Oggetto: [ID_VIP 7947] **OLBIA (SS) – Progetto “EnerClima 2050” – PROGETTO DI FATTIBILITA' TECNICO ECONOMICA.**

Proponente: Olbia LNG Terminal S.r.l.

Parere tecnico istruttorio della Direzione generale Archeologia, belle arti e paesaggio (ABAP).

(da Relazione paesaggistica, fig. 33, p. 65)

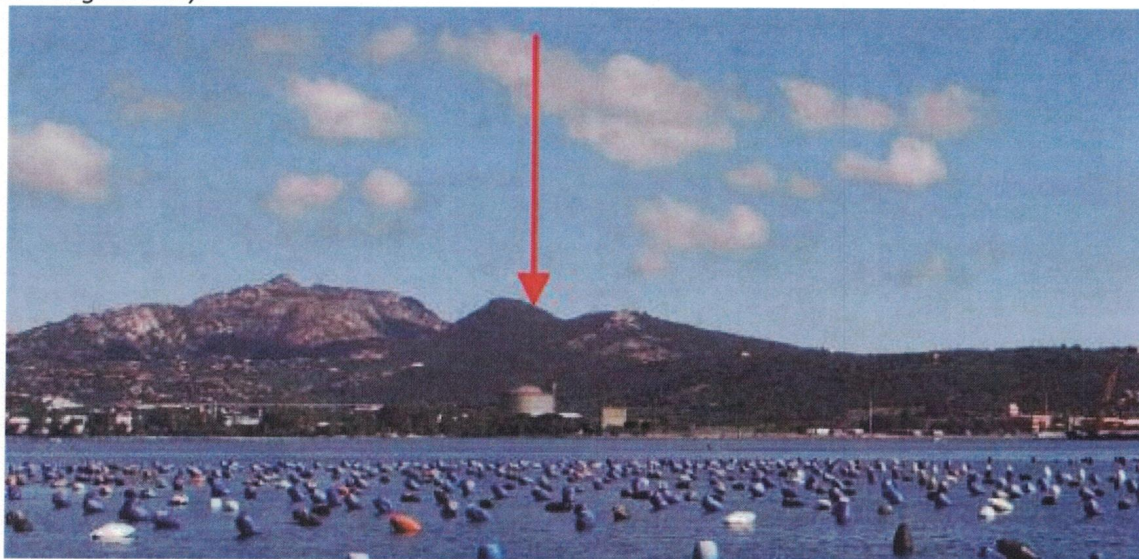
4. la valutazione di ulteriori alternative ragionevoli al progetto presentato, sia con riguardo alla sua localizzazione all'interno dell'area industriale esistente che con riguardo, in particolare, alla possibilità di prevedere un numero maggiore di serbatoi GNL, tali da realizzarli con un'altezza massima minore e non emergente rispetto all'intorno paesaggisticamente rilevante (v. elaborato SIA- Allegato III.2):
